**MISE EN CONFORMITE
du captage AEP de la source du Font du Save**

**Lieu-dit « Ravin du Riou »
Commune : LARDIERS (04)**

AVIS REGLEMENTAIRE DE MR BERGERET P.

Septembre 2018
(Version mise à jour en décembre 2018)

ANNEXE 4
SITUATION CADASTRALE
Source 1-Source 2- local technique
LIMITES DU PÉRIMÈTRE
DE PROTECTION IMMÉDIATE
échelle 1/2000°

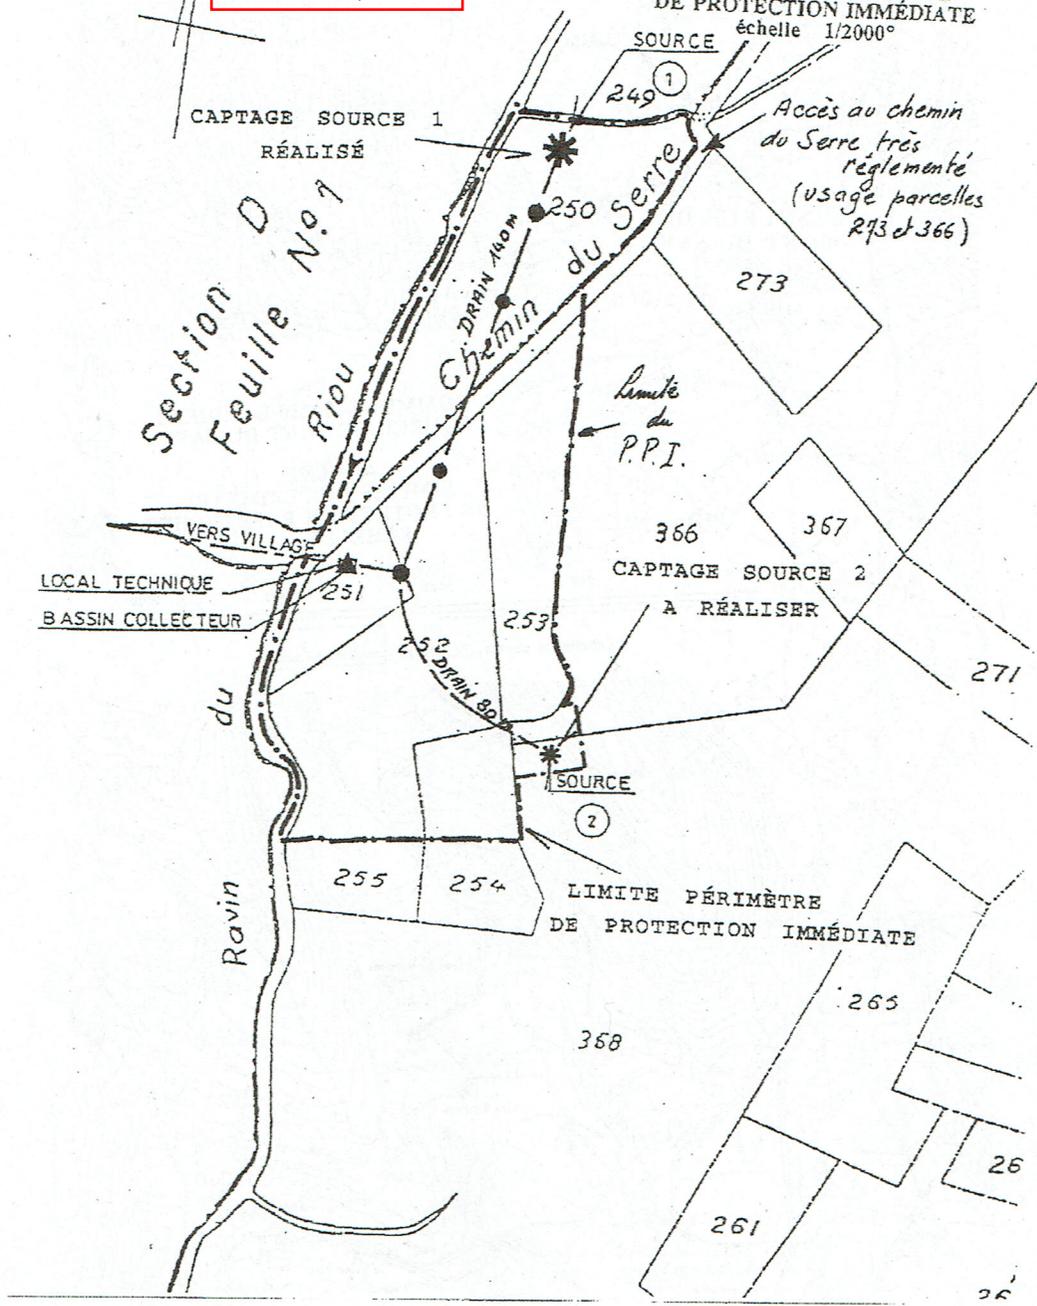
Ce drain semble correspondre au drain de collecte et de raccordement de la source n°2 dont parle Mr ARLHAC dans son rapport en 1998. (cf document en annexe n°2). Cependant, selon les plans de son rapport, cette source était implantée un peu plus loin, en bordure extérieure de la clôture, dans l'angle de la parcelle mitoyenne A 368 (cf document en annexe n°2bis). Quoiqu'il en soit, il apparaît bien que cette émergence est aujourd'hui disparue pour des raisons inconnues, peut être abandonnée suite aux travaux de 1998 (?). En surface ou en aval immédiat, aucune émergence ni même humidité particulière n'est visible et le drain est sec sur toute sa longueur.

Coté sud, aval, bien que le drain Est-Sud-Est soit abandonné, la commune étant déjà propriétaire de la parcelle et afin de préserver une éventuelle future réhabilitation à long terme de ce drain, ou recherche d'eau dans cette zone, l'emprise du périmètre sera conservée à l'exception de l'extrême pointe Sud-Est qui mordait pour environ 300m² sur les parcelles A368 et A366 (ex implantation de la source n°2 aujourd'hui disparue du rapport de Mr ARLHAC en 1998).

Annexe 3: Périmètre de Protection Immédiate (1/2 000)

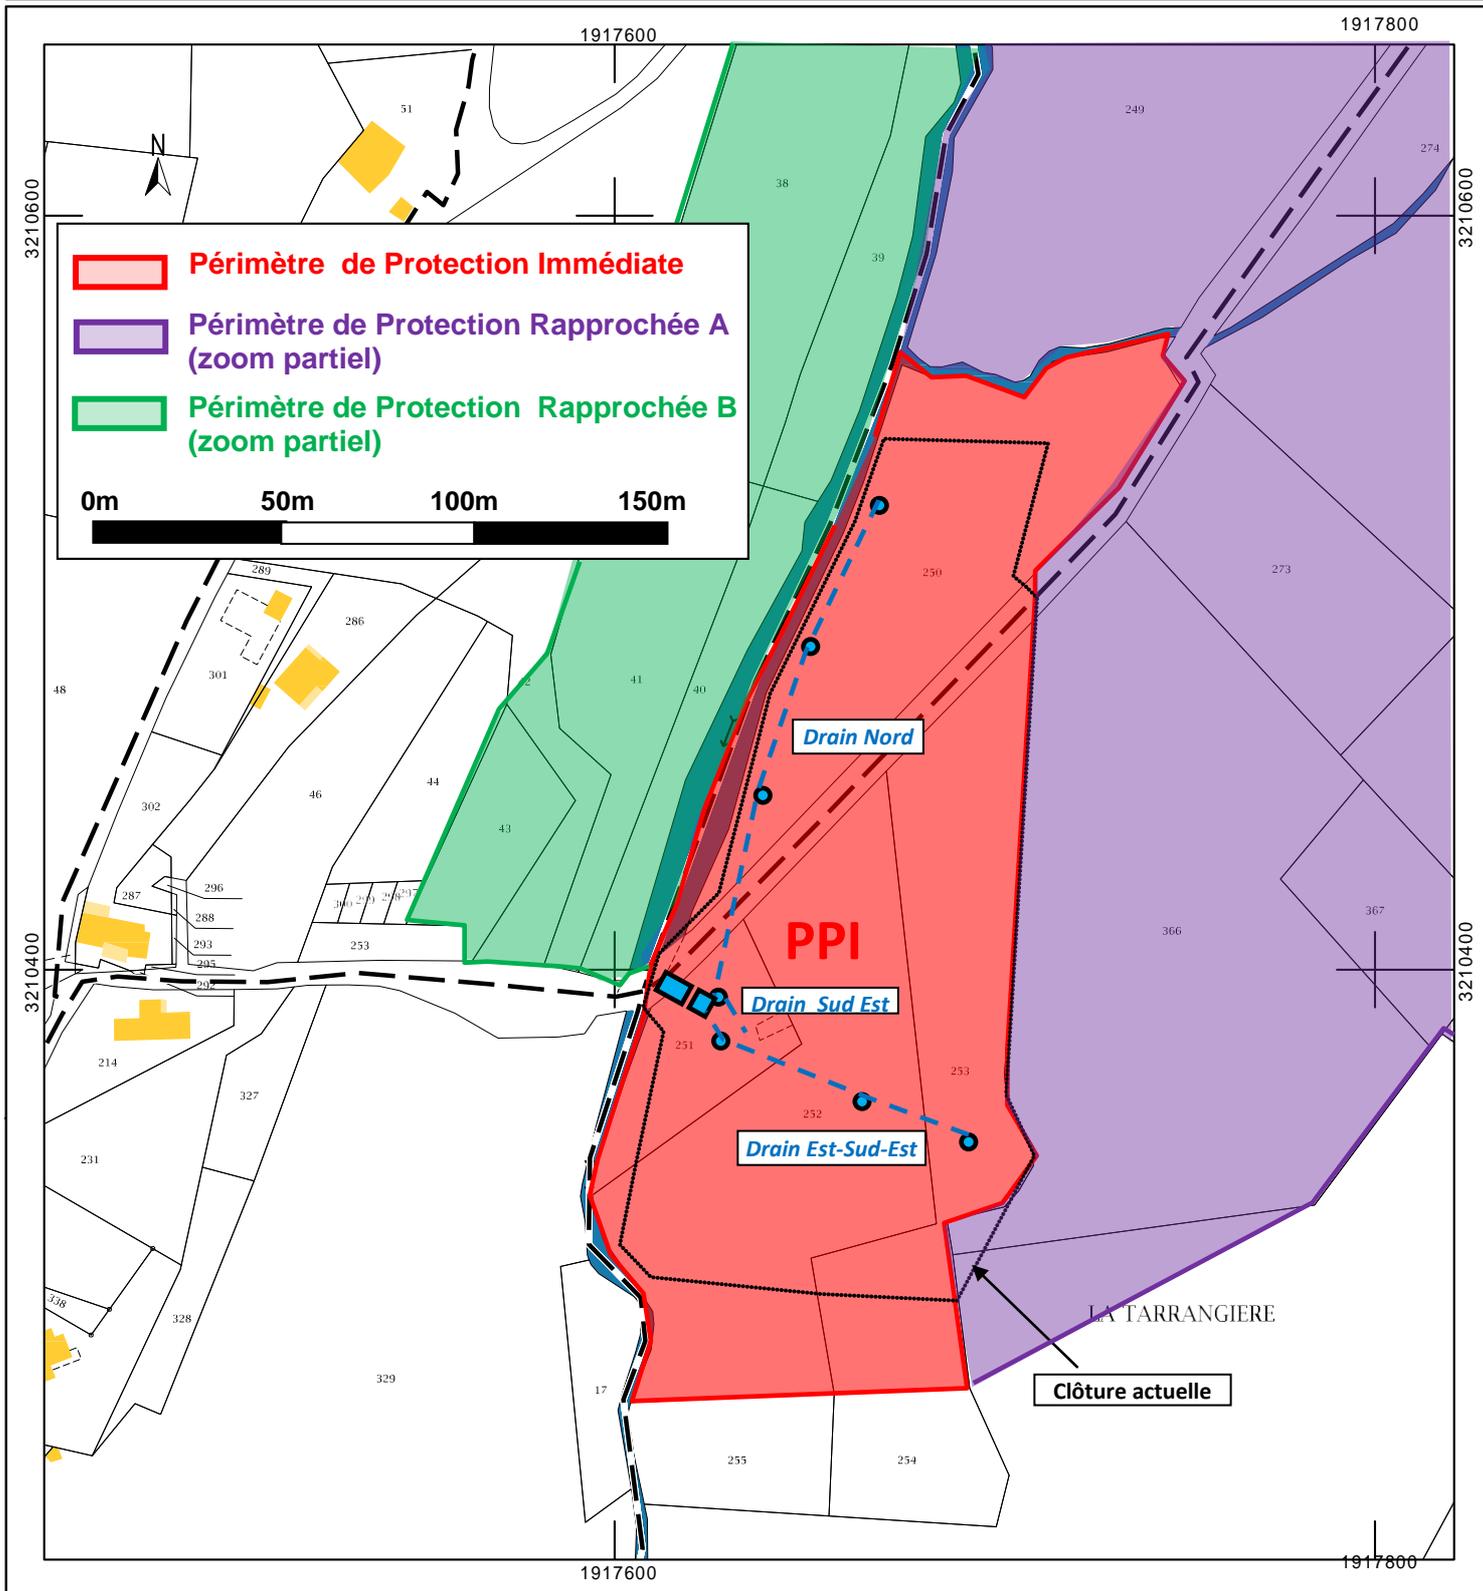
Dans le cas présent, le périmètre aura quasiment la même emprise que celle proposée en 1998 par Pierre ARLHAC: il assure la protection du drain principal Nord et de sa tête, le petit ravin transversal en amont assurant une coupure et collectant ainsi les eaux de ruissellement septentrionales.

Coté latéral amont Est, il porte la protection à 50m et plus par rapport au drain.

A l'ouest, le ravin du Riou est suffisamment profond pour assurer une coupure et un drainage des eaux superficielles.

Sa superficie est de l'ordre de 21 600m²

Le périmètre immédiat sera pleine propriété du Maître d'Ouvrage : la commune de LARDIERS. Il devra être entièrement clôturé et muni d'un portail d'accès. La clôture actuelle et son portail, récents et en bon état seront conservés à l'identique. Cependant, cette clôture dans son angle Sud-Est empiète légèrement, semble t il, sur les parcelles A368 et A366 (à vérifier par un géomètre expert) Dans ce cas, il y aurait éventuellement lieu de la modifier localement si la commune n'est pas propriétaire.

Afin de s'adapter à la morphologie de l'emprise du PPI, cette clôture ne suit pas exactement les limites parcellaires et de fait couvre une superficie moindre, 17 400m² environ, qui apparaît satisfaisante et peut rester en état.

Ce périmètre sera interdit à toute activité autre que les besoins de service et doit être régulièrement entretenu. L'usage d'herbicides est naturellement interdit pour l'entretien de la parcelle et de la clôture.

On veillera particulièrement, par coupes systématiques, à maintenir strictement la végétation sans arbres ni arbustes au droit et 5m minimum de part et d'autre des drains afin que les racines ne viennent pas envahir l'ouvrage. L'arbre présent à proximité d'un regard du drain Nord sera coupé mais pas déraciné.

Le tube métallique présent derrière le local de traitement et fiché verticalement dans le sol faisant penser, éventuellement, à un ancien piézomètre abandonné sera bouché ou fermé hermétiquement.

Annexe 4 : Périmètres de Protection Immédiate et Rapprochée (1/4 000)

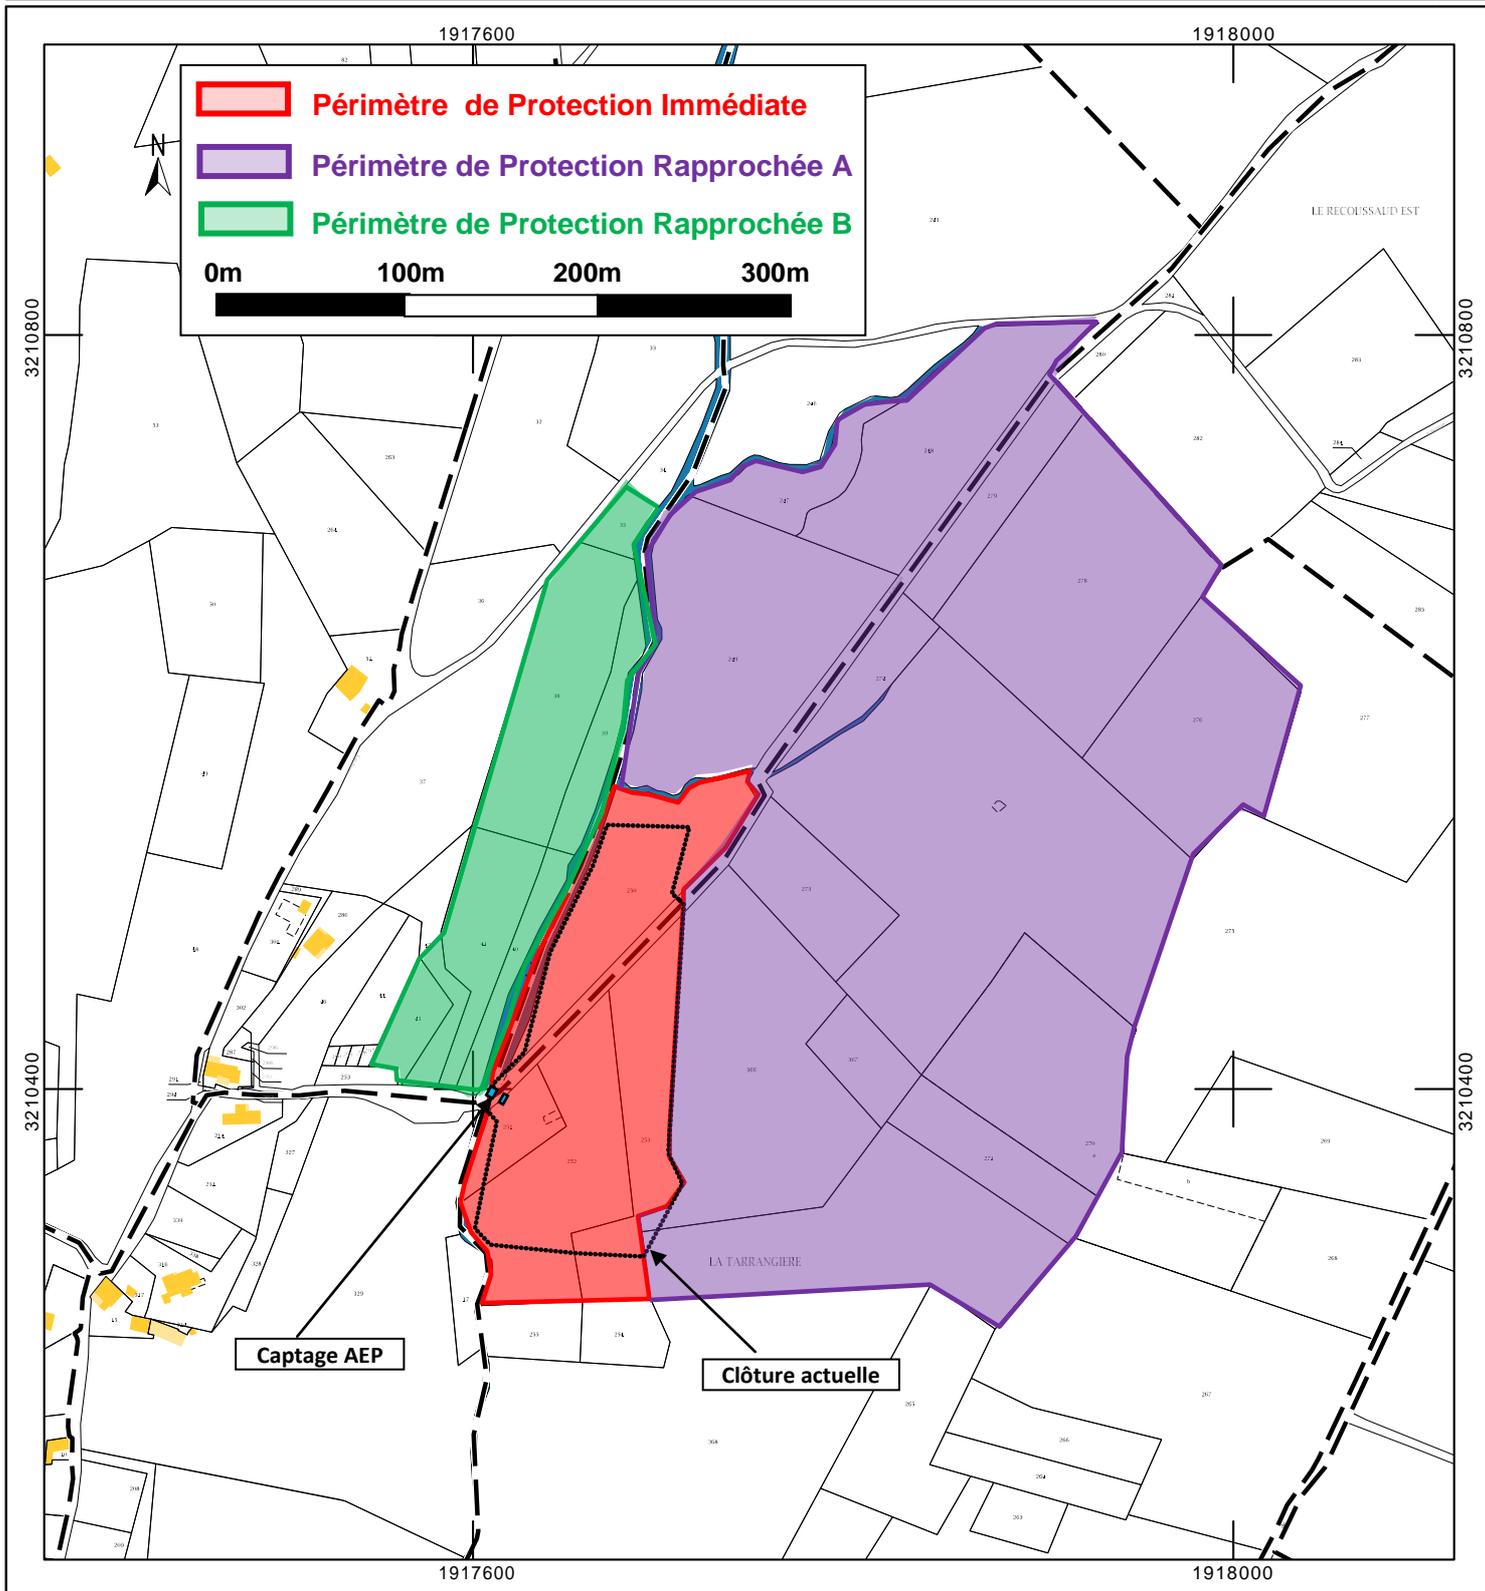
Il correspond à la zone principale d'alimentation du captage : la rive gauche du ravin le Riou. Il portera la protection à un peu près 300m de distance par rapport au drain Nord. Son emprise est entièrement dans la Zone de Protection de l'Aire d'Alimentation du Captage (ZPAA) définie par l'Arrêté Préfectoral n°2015-287-008.

Sa superficie est de l'ordre de 12,6 ha. Il occupe :

- En totalité les parcelles A 247, 248, 249, 271, 273, 274, 276, 278, 279, 366, 367
- Pour parties les parcelles A 270, 275

Il correspond à une zone secondaire et mieux protégée d'alimentation du captage : la rive droite du ravin du Riou. Les eaux superficielles de ruissellement ou percolant à faible profondeur dans les cailloutis superficiels sont naturellement interceptées, drainées et évacuées plein sud par le ravin du Riou bien marqué et légèrement plus profond que les drains de captage AEP.

Sa superficie est de l'ordre de 1,7 ha. Il occupe :

- En totalité les parcelles D 35, 38, 39, 40, 41, 43,
- Pour partie la parcelle D 42.

Sont interdits sur ce Périmètre de Protection Rapprochée A:

Sont interdits sur ce Périmètre de Protection Rapprochée B:
